快意电梯股份有限公司

司高度重视并组织相关人员进行会议探讨。针对“鼓式制动器采用铁质等导磁材料的松闸顶杆在电磁力作用下产生摆动，易引起制动器卡阻的问题，要将鼓式制动器采用铁质等导磁材料的松闸顶杆更换为铜质等非导磁材料的松闸顶杆”，我司说明如下：

图 5

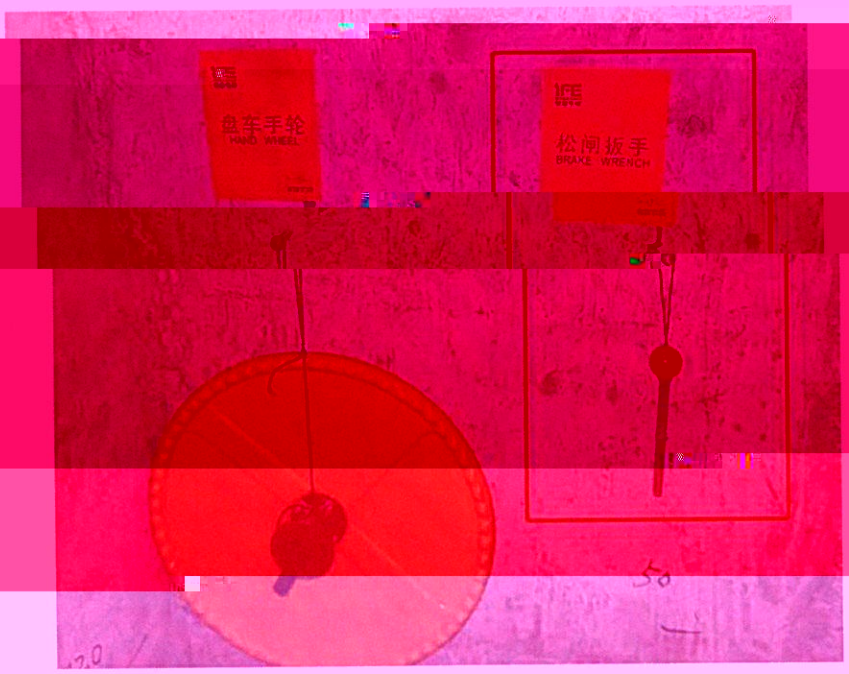
四、 蝶式制动器松闸扳手，在使用完毕后，应从松闸顶杆处拆卸下来（拆除前，应将顶杆先复位），挂在机房“松闸扳手”标识指定位置。如图 5
